Le 27 juin 2018

**Objet : Réponses à la deuxième série de questions et commentaires du 26 juin 2018 pour  
la demande de modification de décret 388-2017 de la mine Canadian Malartic – Projet  
Odyssey - Dossier 3211-16-013**

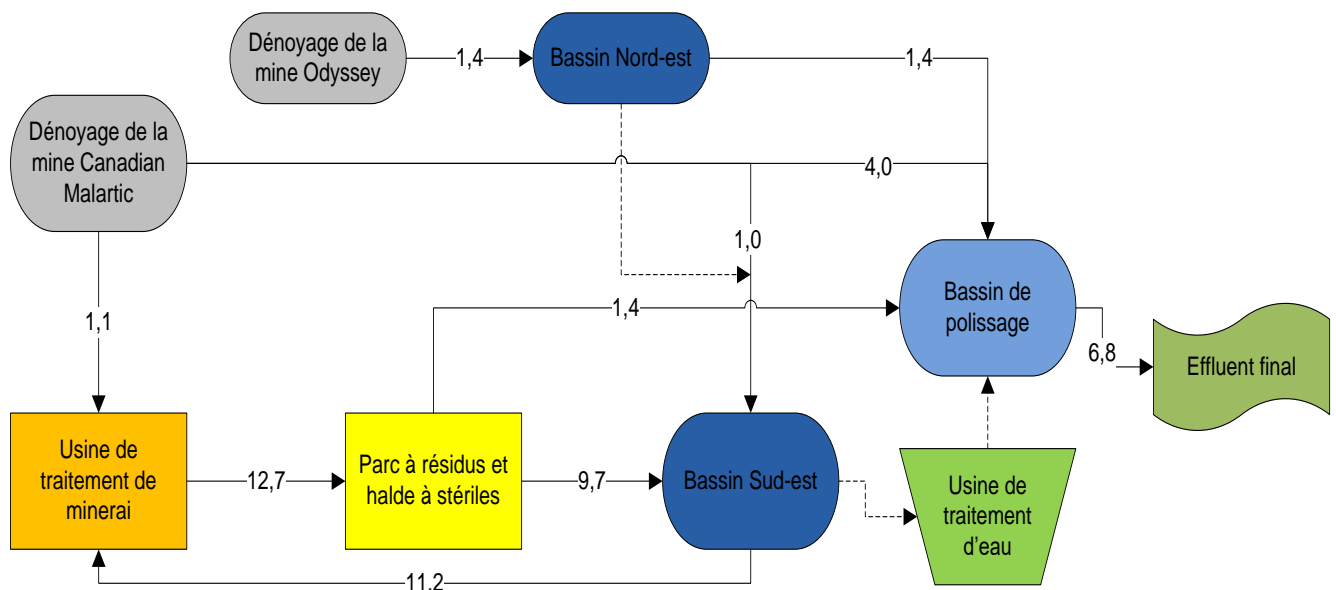
*Le volume des eaux d'exhaure pourrait atteindre un pic annuel de 1,4 Mm<sup>3</sup> d'eau et une fois ces eaux traitées elles seront incorporées à l'effluent final existant de CMGP. Une évaluation de l'impact de ce volume supplémentaire sur l'effluent final doit être effectuée afin de s'assurer que ce volume supplémentaire est acceptable.*

*De plus, l'initiateur doit préciser si l'ajout des eaux d'exhaure, même traitées, peut avoir un impact sur la qualité des eaux rejetées à l'effluent final.*

*Étant donné l'ajout d'eaux sanitaires et d'eaux d'exhaure au site minier, une mise à jour du bilan des eaux du site doit être effectuée.*

L'apport de l'exhaure de la mine souterraine Odyssey vers le bassin Nord-est en sera un constant et régulier. Le transfert vers le bassin de polissage sera aussi effectué de façon régulière. CMGP s'efforce déjà de conserver un débit le plus stable possible à son effluent final et atténue, le plus possible, les pics de crue. La mine souterraine Odyssey ne pourra qu'avoir un effet régulateur sur le débit.

Pour la qualité d'eau d'exhaure, si sa qualité (suite au traitement par le système de type Mudwizard et le bassin Nord-est) ne permettait pas un rejet à l'environnement (via l'effluent final de la mine Canadian Malartic), elle pourrait être envoyée au bassin Sud-est de la mine. Le bassin Sud-est est le bassin d'eau de recirculation de la mine. Chaque année, un volume d'eau d'environ 1 million de m<sup>3</sup> doit y être ajouté. Il faut comprendre que le système (bassin Sud-est, traitement du minerai et parc à résidus), est en bilan négatif année après année. Pour combler ce déficit, l'eau provenant du dénoyage de la fosse Canadian Malartic est envoyée au bassin Sud-est, plutôt que d'être envoyée au bassin de polissage. Il est important de souligner que l'eau de dénoyage de la fosse a une qualité respectant les normes d'effluent en vigueur ce qui permettrait de la déverser à l'environnement sans traitement.

Dans l'éventualité où l'eau du bassin Sud-est devait être déversée au bassin de polissage, elle pourrait également être traitée à l'usine de traitement qui a une capacité de 1000 m<sup>3</sup>/h et pouvant traiter les cyanures, les métaux, les MES et d'ajuster le pH.

Pour toutes ces raisons, l'ajout des eaux d'exhaure du projet Odyssey n'aura pas impact sur la qualité des eaux rejetées à l'effluent final de la mine Canadian Malartic.

Par ailleurs, un bilan simplifié des flux d'eau avec l'ajout du projet Odyssey est présenté ci-dessous. Les chiffres de 2017 sont utilisés comme base puisqu'il s'agit d'une année typique. Les 60 m<sup>3</sup> par jour d'eaux sanitaires anticipés pour le projet Odyssey sont négligeables par rapport au reste des volumes impliqués. Les chiffres présentés sur le schéma sont en million de mètre cube. Les lignes pleines montrent les flux d'eau généralement utilisés, les lignes discontinues montrent les flux d'eau possibles au besoin. CMGP s'emploie à ségréger les eaux le plus possible, c'est-à-dire que les eaux propres de l'extérieur du site sont détournées pour ne pas être mises en contact avec les infrastructures minières. Les eaux de contact quant à elles, sont réutilisées pour le traitement du minerai. De cette façon, le système (usine de traitement du minerai, parc à résidus et bassin Sud-est) est en déficit hydrique année après année. Actuellement, l'eau de dénoyage de la fosse Canadian Malartic est utilisée pour équilibrer ce système. Comme cette eau est conforme aux normes de rejet à l'environnement, si la qualité de l'eau de la mine Odyssey ne pouvait être acheminée à l'effluent final, elle pourrait être envoyée au bassin Sud-est ayant pour seule conséquence que moins d'eau de dénoyage de la fosse serait envoyée au bassin Sud-est. En cas d'années exceptionnellement humides, l'usine de traitement d'eau pourrait également être utilisée pour évacuer l'eau vers le bassin de polissage. Notez que le schéma étant simplifié, il ne montre pas les flux liés aux précipitations, à l'infiltration ainsi que les variations de niveau des bassins, ce qui explique pourquoi ceux-ci ne balancent pas parfaitement.
